**PRÉFET
DU
PUY-DE-DÔME**

**Direction départementale
des territoires**

Vous m'avez notifié par courrier du 28 décembre 2020 le projet de modification n° 1 du PLU de la commune de Cournon d'Auvergne.

Objet : Observations sur le projet de modification n° 1 du PLU de Cournon d'Auvergne

OAP Centre Technique Municipal :

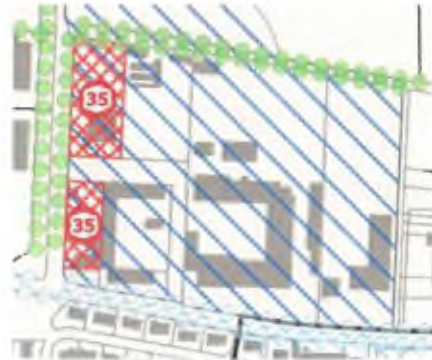
L'OAP prévoit sur la partie ouest, un secteur de mixité fonctionnelle habitat / commerces-services / locaux associatifs et/ou culturels ; sur ce secteur le règlement graphique prévoit un emplacement réservé (n° 35) pour la création d'un espace public.

La vocation du secteur n'est pas cohérente avec la destination de l'emplacement réservé. Il convient de mettre les documents en cohérence

OAP Collège Marc Bloch :

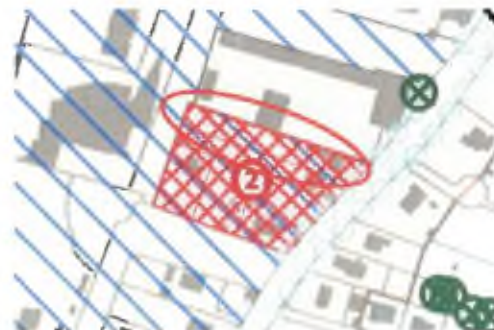
L'OAP prévoit sur une bande jouxtant l'école élémentaire Henri Bourmel, un secteur dédié aux logements intermédiaires et /ou collectifs de petite taille ; or le règlement graphique prévoit un emplacement réservé (n° 2) pour la création d'un espace public végétalisé et un parking paysagé dont la partie nord se situe sur le secteur dédié aux logements.

La vocation du secteur n'est pas cohérente avec la destination de l'emplacement réservé. Il convient de mettre les documents en cohérence
